## RAPPORT DE DIAGNOSTIC TECHNIQUE

### Bld Bischoffsheim 11, 1000 Bruxelles

**Dossier : 1364-02**

**Rapport : 1364-02/R01/REV02 (Date de révision : 08/12/2025)**

Figure 1 - Localisation des fissures observées au niveau -3

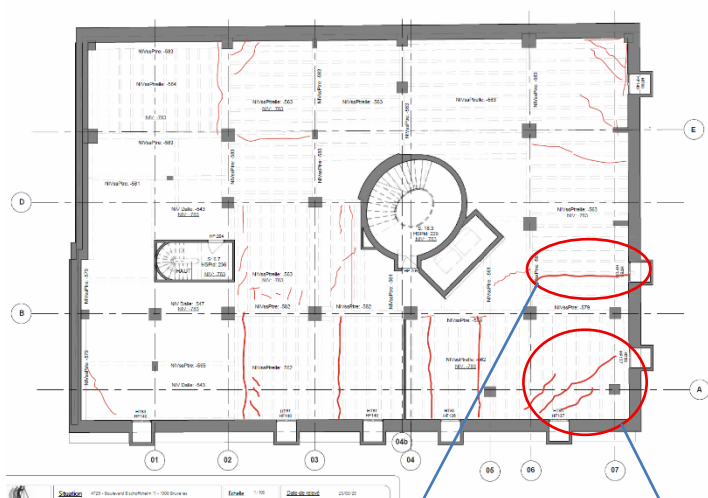
- Des fissures ont été observées au niveau des dalles nervurées à tous les étages du bâtiment, avec une concentration plus importante et marquée dans les niveaux en sous-sol.
- Elles se présentent selon les configurations suivantes :
  - le long des nervures
  - en diagonale entre les nervures
  - et localement au droit des poutres principales
- Les illustrations ci-dessous présentent, à titre indicatif, la localisation des fissures relevées aux niveaux -3 et -2.

Figure 3 - Localisation des fissures observées au niveau -3

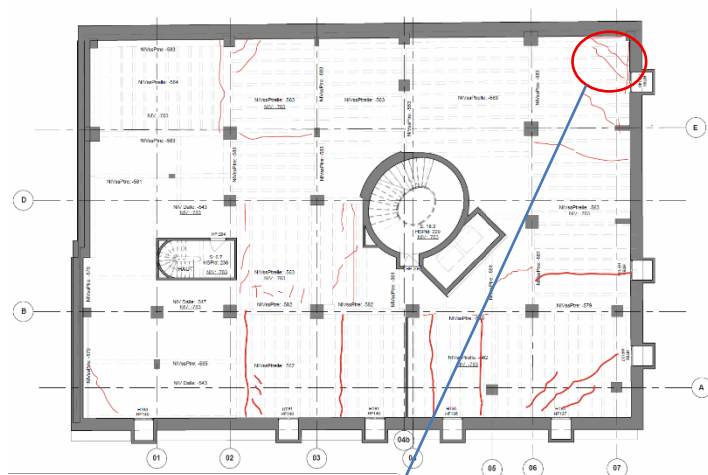
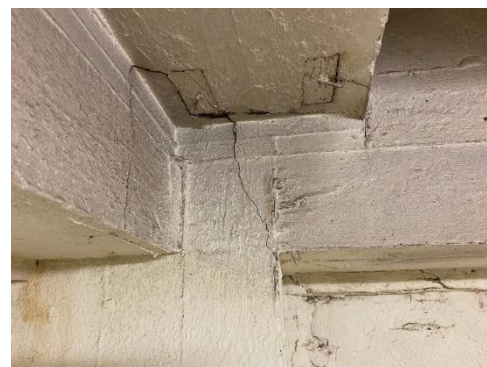
- À plusieurs angles du bâtiment, des fissures diagonales ont été observées dans les planchers.
- Dans certains coins en sous-sol, un affleurement entre poutres, notamment aux intersections, a été constaté.
- Sur l'une des poutres concernées, une fissure traversante de la section a été relevée.
- L'observation de cette fissure a permis de voir le manque d'armatures inférieures au niveau de l'appui.

Figure 4 - Localisation des fissures observées au niveau -2

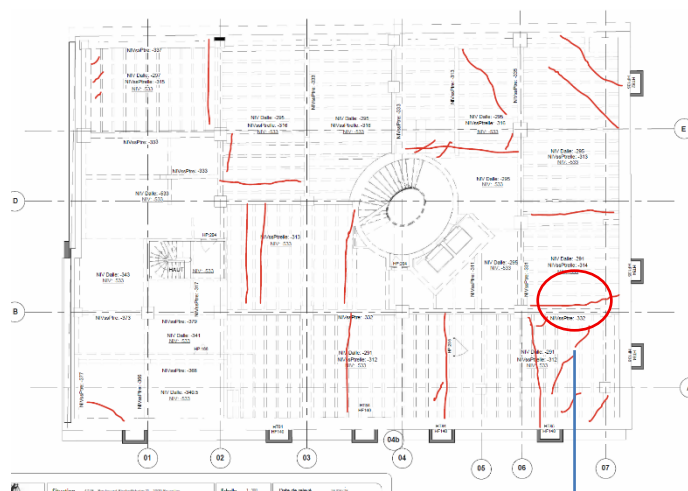
- Plusieurs poutres principales montrent des fissures transversales
